监理工程师通知单

工程名称：华直当阳市庙前镇 4*20MWp 地面分布式农光互补光伏发电项目

编号：HZDYM-Q-CZZH-TZ-096

事由：关于 39 区、40 区施工质量相关事宜

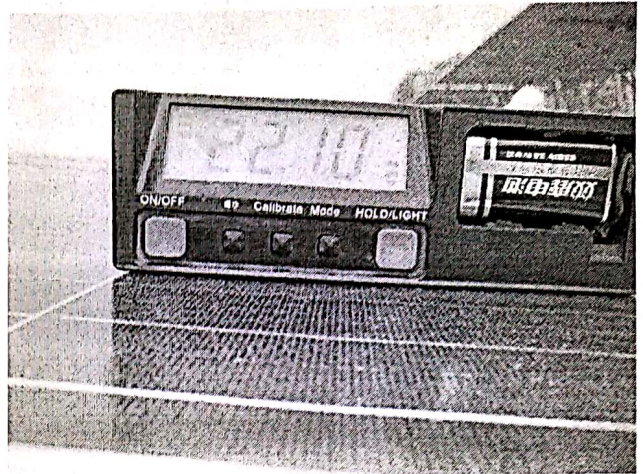
支架螺栓安装未紧固

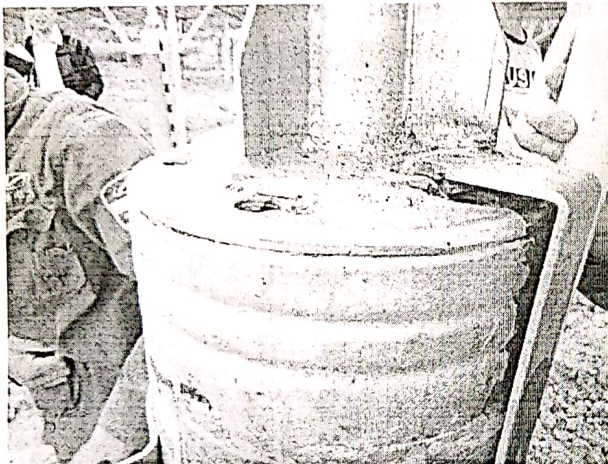
组件安装倾斜角度不合格

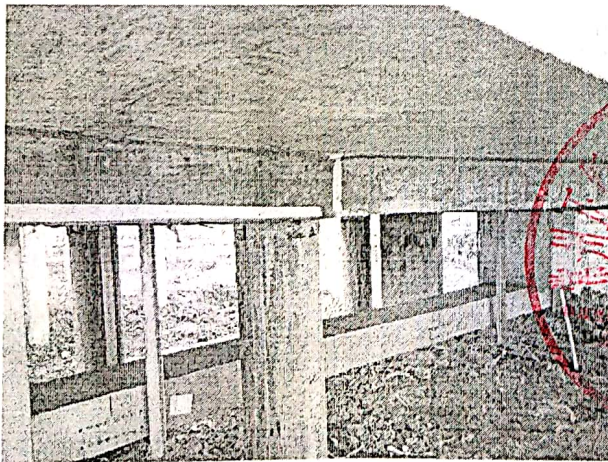
接地扁铁搭接面积不合格

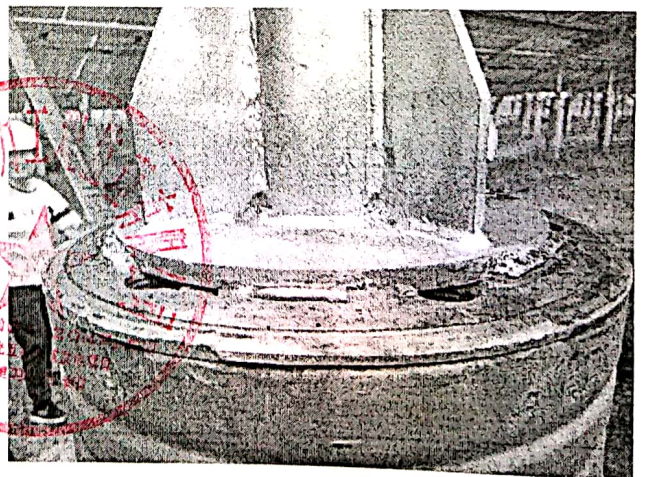
箱逆变平台爬梯除锈防腐未做

箱逆变平台预埋件除锈防腐未做

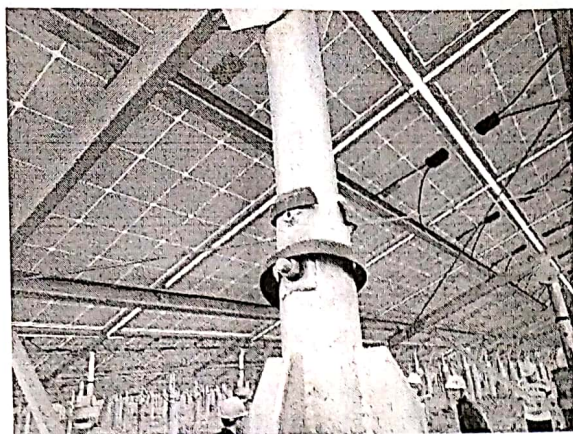
支架立柱焊接处焊缝防腐不合格

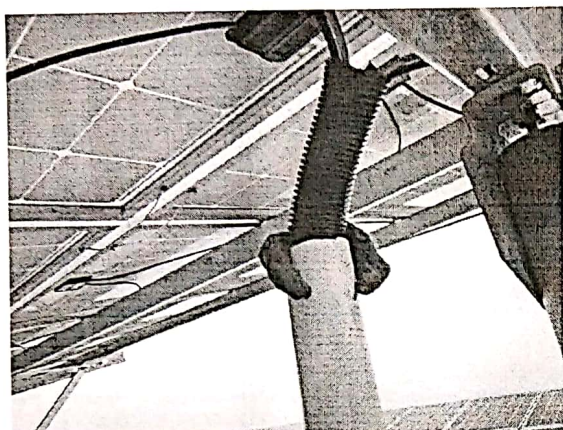
橡胶防水封闭环破损安装不到位

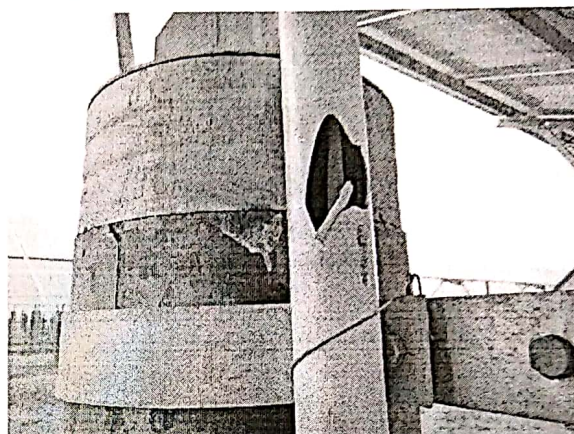
支架立柱固定螺栓缺失未紧固

场区电缆套管防火泥脱落

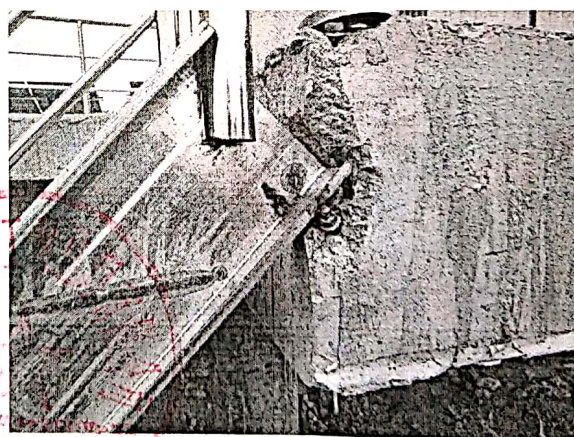
场区电缆套管破损

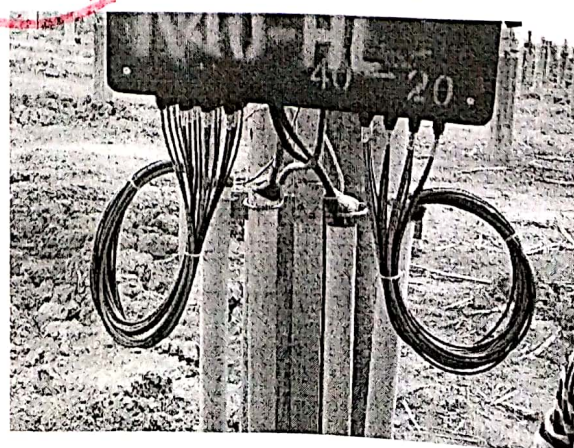
场区围栏安装不到位

箱逆变平台建成破损

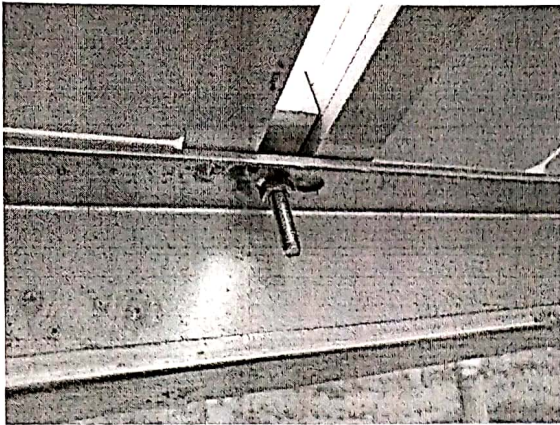
场区汇流箱处积水严重

汇流箱编号不符合要求

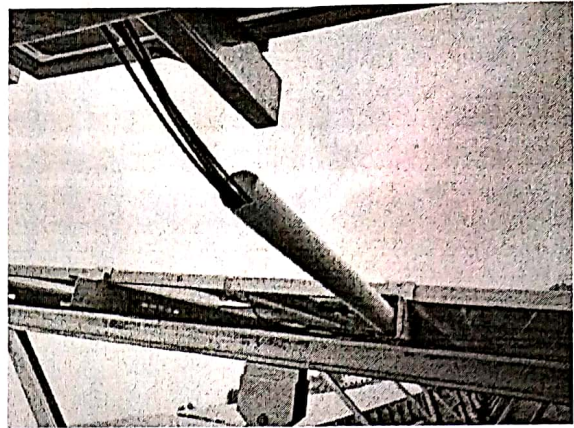
组件压块安装缺少垫片

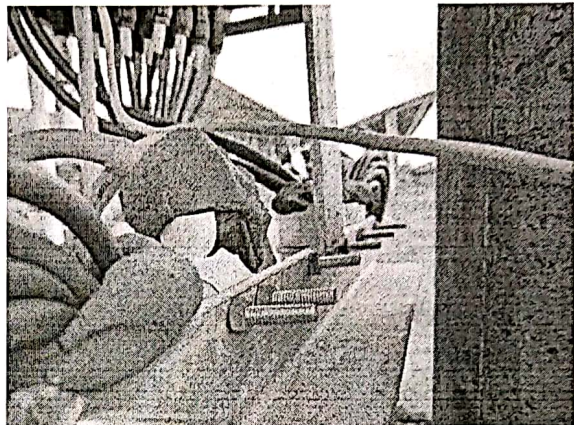
场区电缆套管安装不到位

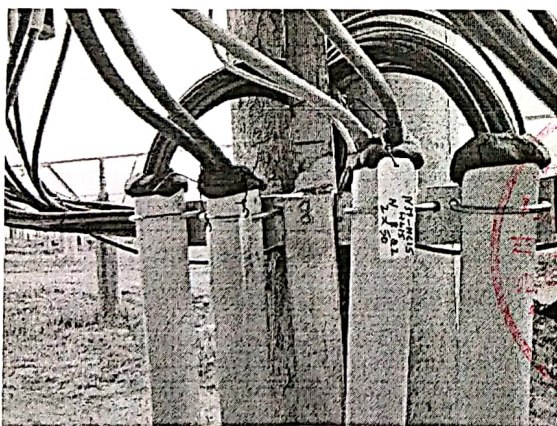
箱逆变平台处杂物未清理

汇流箱接地不合格

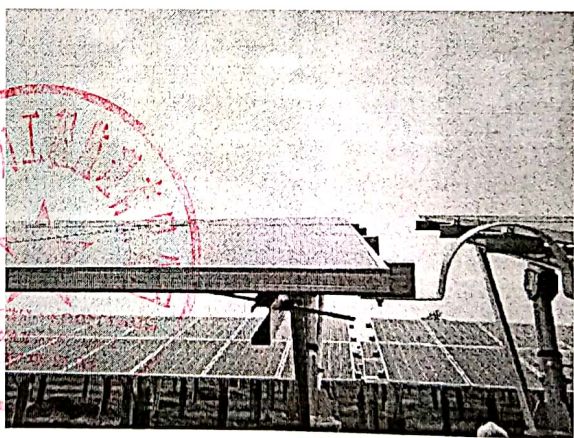
汇流箱电缆挂牌不合格
